改善箇所説明図

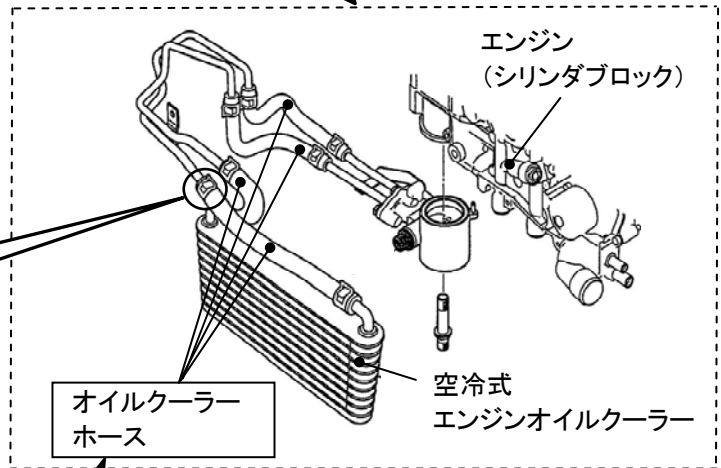
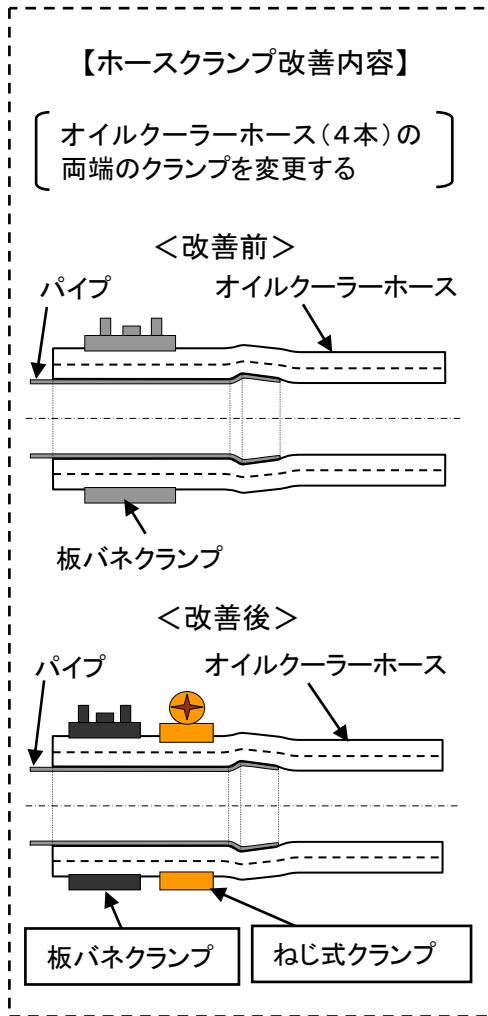
基準不適合発生箇所

平成21年11月12日付け届出番号2412のリコール作業にて使用する、対策品のエンジンオイルクーラーホースにおいて、ホースの抜け圧力が低いものがある。そのため、そのまま使用を続けると、当該オイルクーラーホース接続部よりホースが抜け、最悪の場合、漏れたオイルが排気管にかかり、火災に至るおそれがある。

改善内容

全車両、オイルクーラーホースとホースクランプを対策品に交換するとともに、新たにねじ式のクランプを追加する。

なお、不具合の発生原因が判明していないため、上記対策を暫定対策とし、原因判明後、必要があれば新たに届出をおこなう。
